Title: Réfection et mise en valeur du Centre d'accueil et de découverte au Parc national Forillon		
Solicitation No.: / N° de l'invitation : 5P201-18-0090/A	Amendment No.: / N° de modification de l'invitation : 008	Date: July 26, 2018 Date : 26 juillet 2018
GETS Reference No.: / N° de référence de SEAG : PW-18-00832432		
Solicitation Closes: / L'invitation prend fin :		
At: 02:00 PM	On: August 14, 2018	Time Zone: Eastern Daylight Time (EDT)
À : 14h00	Le : 14 août 2018	Fuseau horaire : Heure avancée de l'est (HAE)
Address Inquiries to: / Adresser toute demande de renseignements à : Nicole Levesque-Welch		
Telephone No.: / N° de téléphone : 819-420-9868	Fax No.: / N° de télécopieur :	Email Address: / Courriel : nicole.levesque-welch@pc.gc.ca
TO BE COMPLETED BY THE BIDDER (type or print) À ÊTRE COMPLÉTER PAR LE SOUMISSIONNAIRE (taper ou écrire en caractères d'imprimerie)		
Vendor/Firm Name – Nom du fournisseur/de l'entrepreneur

MODIFICATION 008

Cette modification vise à répondre à des questions de soumissionnaires potentiels pour l'appel d'offres 5P201-18-0090/A.

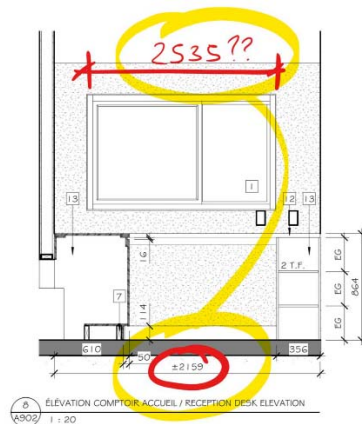
Q39. Je vous joint un document a titre information, car aux plans d'architecture A-251 Note General L : Nouveau soffite en plancher de bois 19x64mm, Ce produit n'est non disponible dans les produit Juste Pins... Avez-vous plus de spécifications sur cet item.

R39. Selon nos informations, Juste du Pin peuvent fournir des planches rectangulaires délimitées aux dimensions souhaitées (au même titre que les planches de soffite de la Note F) bien que cela ne figure pas à leur brochure.
